Beste raadsleden, wethouders en burgemeester van de gemeente Venlo,

In antwoord op uw brief d.d. 21 december 2016, kenmerk 1061821.

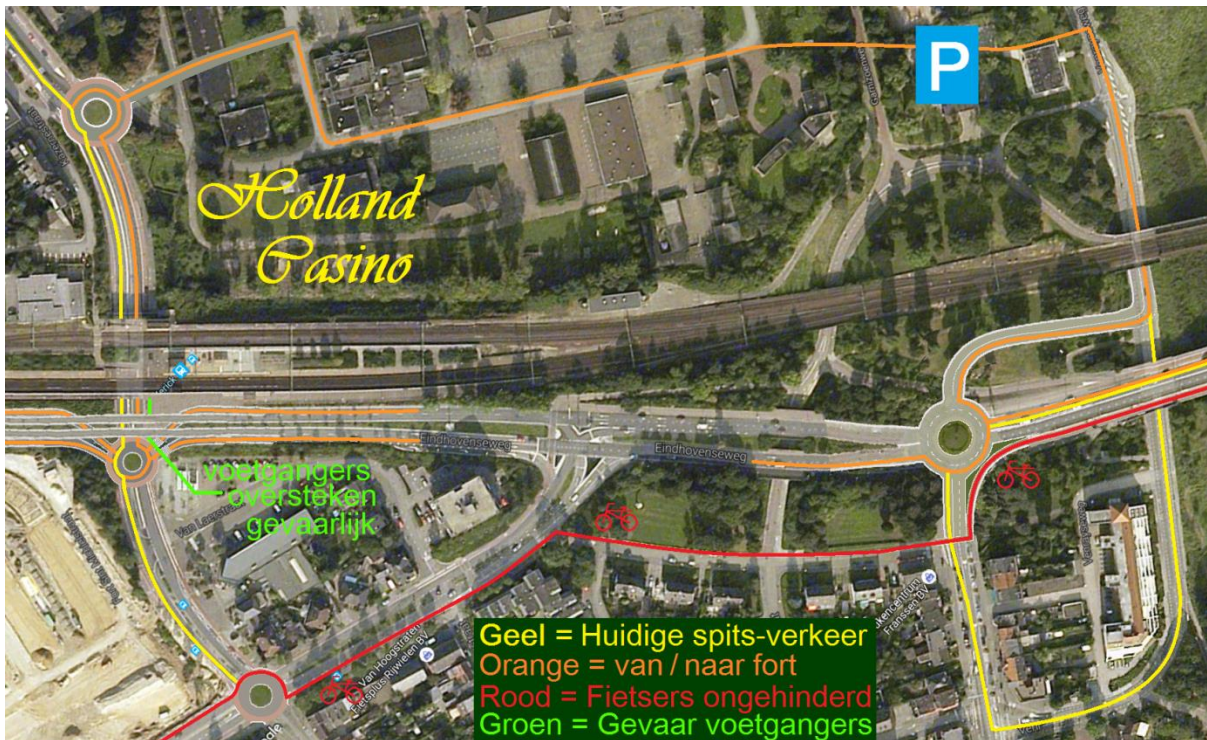
Dit zou de nieuwe situatie bij het station in Blerick worden als het plan doorgaat. Het wordt een gevaarlijke situatie voor treinreizigers die naar de ingang van het station lopen, bij het oversteken van de nieuwe afrit. In dit voorbeeld kom je de Eindhovenseweg afrijden vanuit Venlo en nader je de oversteekplaats voor voetgangers en fietsers. Deze loopt achter de pijler langs en ligt in de schaduw van de viaduct waardoor de personen slecht zichtbaar zijn. (zie de 6 voetgangers in de schaduw van de viaduct). Ik houd mijn hart vast en wil graag, ook middels deze brief, voorkomen dat hier (dodelijke) ongelukken plaatsvinden. Gebeurt dat wel.... dan vind ik dat de gemeente Venlo hier haar verantwoordelijk voor mag nemen!!

13. Veilige verkeersafwikkeling. Geldt dat ook voor fietsers en voetgangers?

14. Wie is er verantwoordelijk voor deze gevaarlijke oversteekplaats?

15. Heeft u zich gerealiseerd dat een dergelijke situatie voorkomen kan worden als men voor het alternatief kiest?
